2024년도 문화재위원회

## 제1차 천연기념물분과위원회 회의록

- ▣ 일 시 : 2024. 1. 24.(수), 14:00~18:30
- ▣ 장 소 : 문화재청 대회의실
- ▣ 출석의원 : 이상석, 강철기, 조운연, 서정호, 한인섭,  
김용식, 이성주, 이용남, 백운기, 한성용,  
윤 주, 신현실, 만당(최재호)(이상 13명)
- ▣ 심의내용 및 의결사항 : 이하 자료와 같음

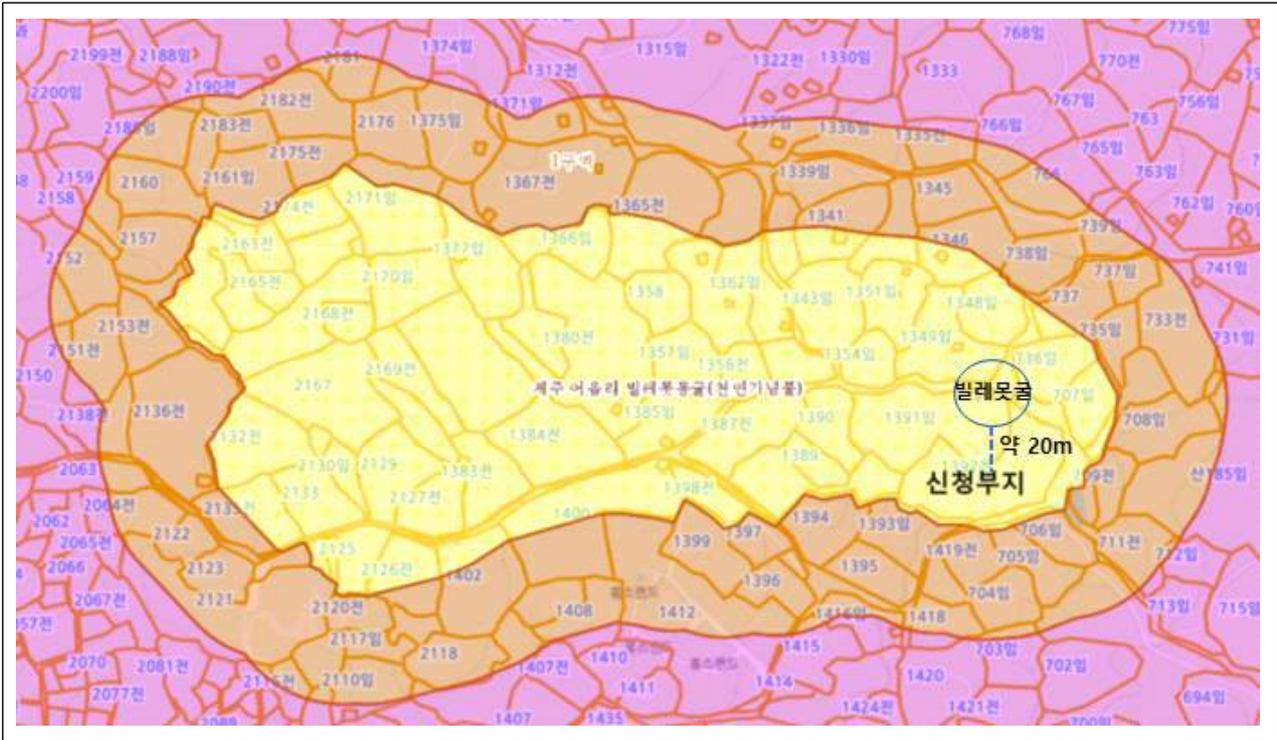
- 빌레못동굴 지정구역의 상부 지표에 경작을 하고 있는 곳이 있으며, 지정되지 않은 하류 구간에는 마을이 형성되어 있는 상태임

- 동굴과 인접한 위치에 있는 사업 신청지는 양쪽으로 경사져 있으며, 한쪽 경사면은 함몰지(빌레못동굴 입구에서부터 상류 방향인 사업 신청지 방향으로 함몰 형태로 되어 있음) 방향으로 경사져 있어서, 경작지 내 배수로가 함몰지로 연결됨
- 신청인의 경작 활동을 통한 비료, 퇴비 등이 빗물 또는 기타 유체에 의해 흘러서 빌레못동굴 함몰지 방향으로 집수될 가능성이 매우 높기 때문에 현상변경에 의한 부정적인 영향이 미칠 가능성이 있다고 판단됨

- 도면 위치에 계획대로 식재를 할 경우 성토 규모가 매우 클 것으로 판단되어 현재 지반 상태를 고려한 배치도 상의 식재 범위를 수정할 필요가 있음
- 식재 대상지의 경사도를 볼 때 감귤 농사 때 사용하는 농약 및 비료 등이 빗물에 의해 입구로 유입될 가능성도 농후함에 따라 경사도와 빗물의 흐름을 고려한 우수로 개선 등 동굴 내부로 빗물과 오염수가 유입되지 않도록 대책을 강구할 필요가 있음
- 동굴 입구와 지표는 약 3m 정도의 레벨 차이가 있고, 입구쪽 지표 두께는 약 3~5m를 보이는 바, 감귤나무 식재와 밭 정비, 비닐하우스 설치에 따른 천연동굴에 미치는 영향 여부 등을 종합적인 검토가 필요하다고 판단됨

(2) 건물배치도(변경전/ 변경후)

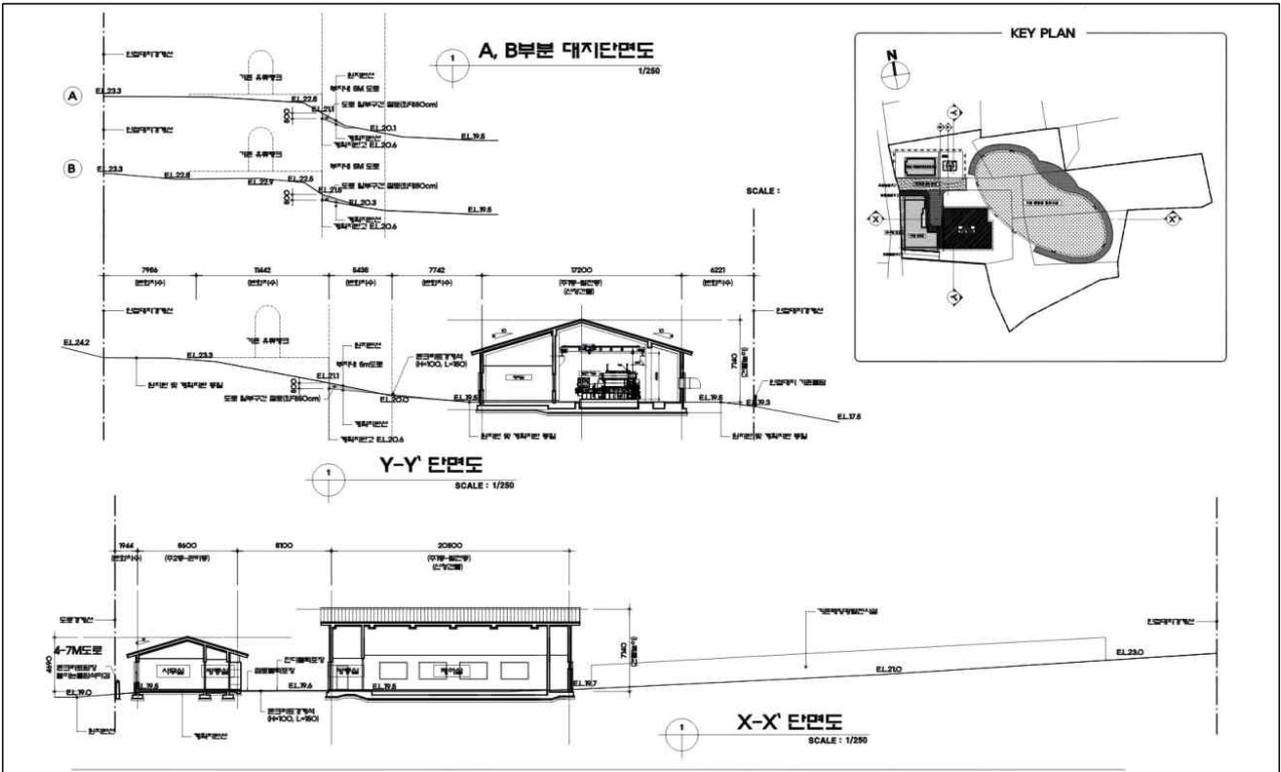
- 마라도 천연보호구역 1구역에 위치한 한국전력공사의 노후된 기존 발전소 시설물을 철거하고 발전동 및 관리동을 각각 증축하며, 기존 발전동을 개보수하여 위험물 저장시설로 용도변경 하는 것으로 사업의 필요성은 인정됨
- 이전에 제시한 현지조사 의견을 반영한 개선된 내용이 나타나 있지 않고, 기존 신청안과 현재 신청한 안의 차이점에 대한 설명이 비비되어 있으며, 경관시뮬레이션의 구체성 및 정확성이 낮음
- 신청안은 주1동(발전동)의 높이가 기존 신청안(2023년 8월 현지조사) 보다 더욱 높아진 7.14m에 달하고 4개의 대기실을 배치하는 등 이전 현지조사 의견을 발영하지 않은 채로 더욱 시설규모가 커져서 부정적 영향이 큰 것으로 판단됨
- 이러한 의견에 대한 사전 반영이 이루어진 후 조류 충돌 방지 및 지붕의 시각적 노출을 최소화하기 위한 방안이 강구되어야 함

- 신청지에 대한 현장확인('23.8.17,'24.1.17.) 결과 기존 설치되어 운용중인 발전소의 발전동과 관리동 증축, 위험물저장시설 리모델링을 주 내용으로 신청된 것으로 확인됨
- 최초 신청 내용 보다는 굴착 깊이가 줄어들어(당초 3m, 금회 신청은 0.9m) 굴착에 의한 영향은 감소한 것으로 보임. 다만, 건축물 최고 높이와 건축면적·연면적이 증가하고 있어 마라도천연보호구역의 경관적 문제에 대한 위원회의 검토가 필요할 것으로 판단됨
- 반면, 건축물 증축 사유가 마라도천연보호구역 내 전력 공급을 원활하게 하고 태풍 등 자연재해 발생 위험시 담당자들의 비상 대기를 위한 대기 공간 확보 등 공익적 측면의 목적도 있는 것으로 판단되어 문화재 보호와 주민 불편 해소의 균형적 측면에 대한 문화재위원회 차원의 심도있는 검토가 필요할 것으로 사료됨.

(8) 발전동 건물 높이 세부 계획

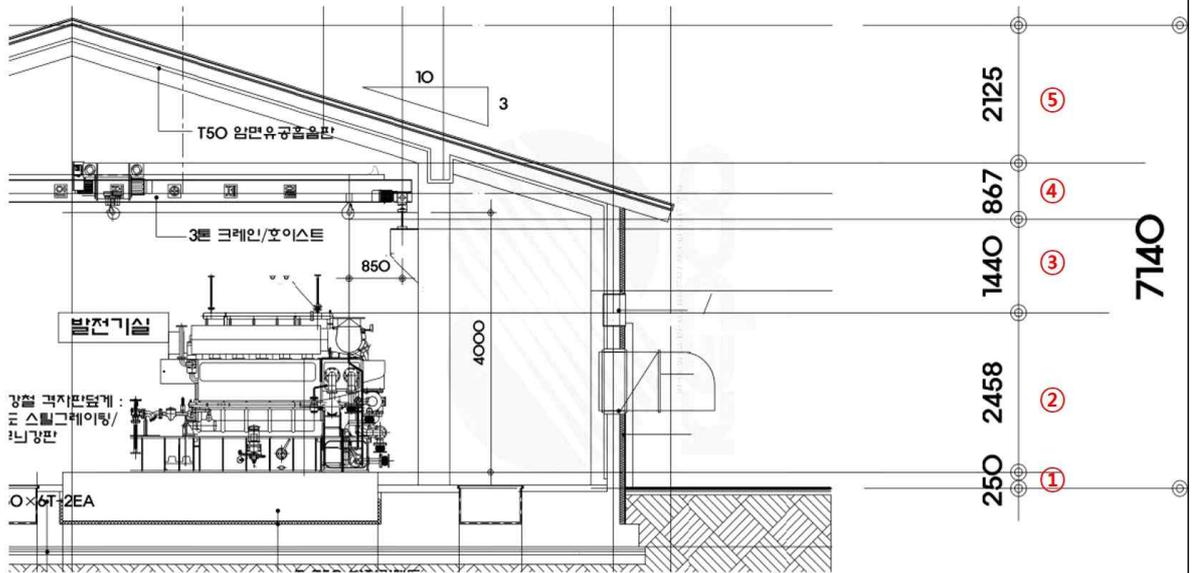
※ 주1동(높이 7.14m) : 최고높이 허용기준 6m 대비 1.14m를 초과하도록 계획함

- 발전기기 대형화 500kW 디젤발전기 1대 증설 소요 발생, 발전기 설치 및 유지보수용 O/H 크레인 운영 필요
- 발전동 건물 높이 계획 세부 내역

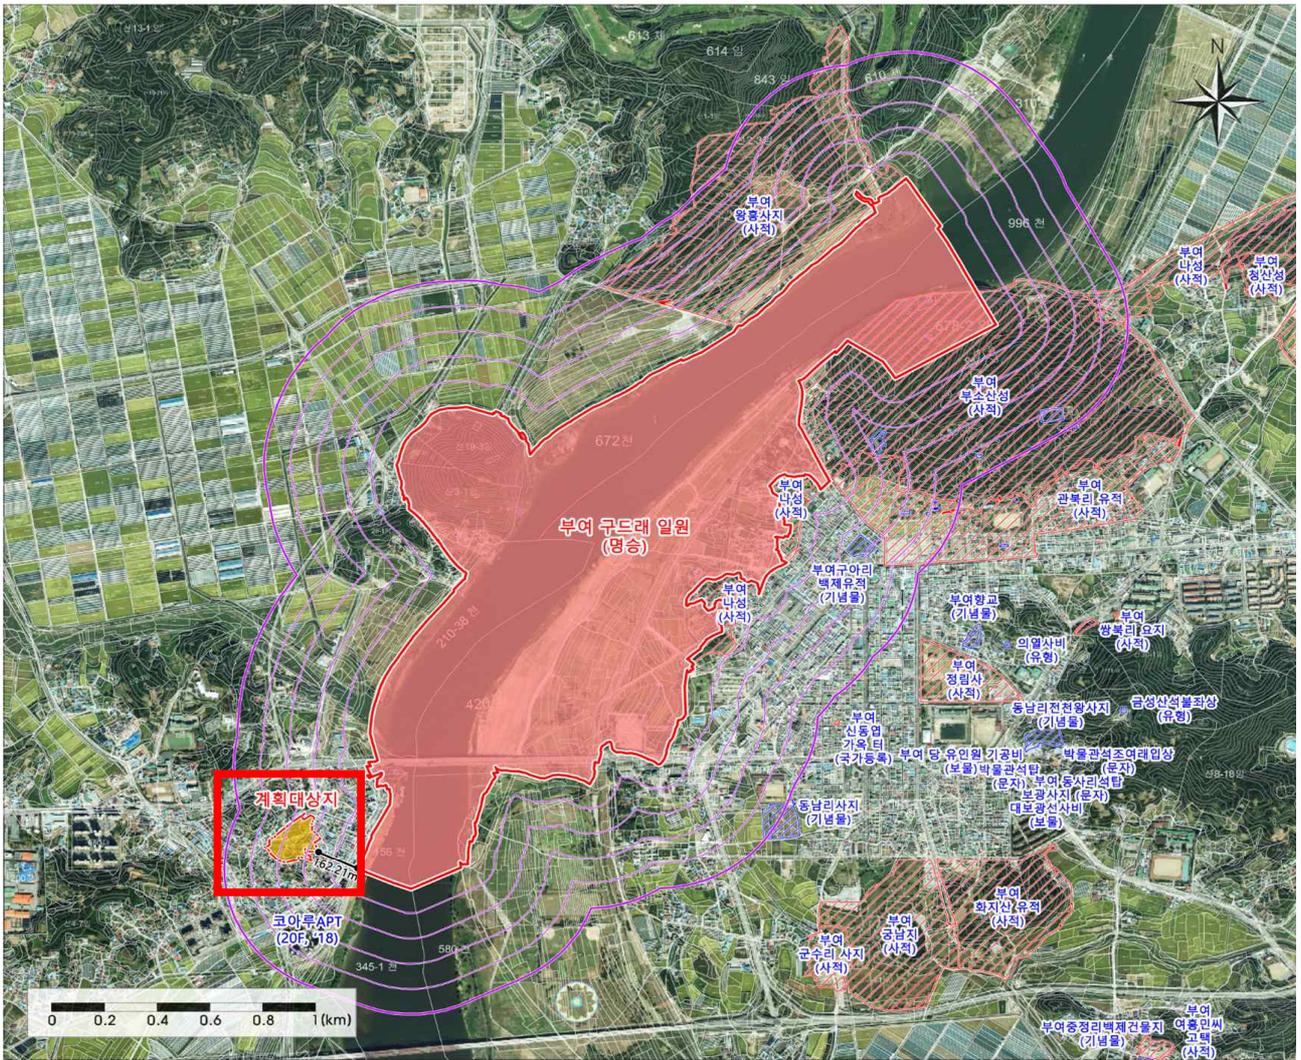
- 고층 아파트가 신축된다면 부여 구드래 일원의 주요 조망점인 구드래 나루터, 백제교, 부소산성에서 볼 때, 지형 및 지물에 의한 시각적 차폐가 되지 않아 경관상 뚜렷하게 큰 규모로 노출되어 부정적 영향이 클 것으로 판단되며, 향후 유사한 사업으로 인한 경관 악화의 가능성이 있으므로 신중한 검토가 요구됨

- 신축부지 일원은 개화기 이후 규암면 상권을 알 수 있는 건물들이 존재하는 지역으로 주변 경관의 손실이 우려됨
- 사적 「부소산성」 과는 거리를 유지하고 있으나 부소산성의 관람 동선에서 부여 전체 시가지와 백제시대 주요 유적(정립사지, 궁남지, 군수리사지, 부소산성 등)을 조망할 수 있는 관람객이 가장 많이 찾는 반월루에서 관람객들이 느끼는 스카이라인을 해치고, 백제교와 수북정 바로 뒤편에 해당 부지가 놓이게 되어 주변 경관을 해칠 우려가 충분하다고 판단됨.
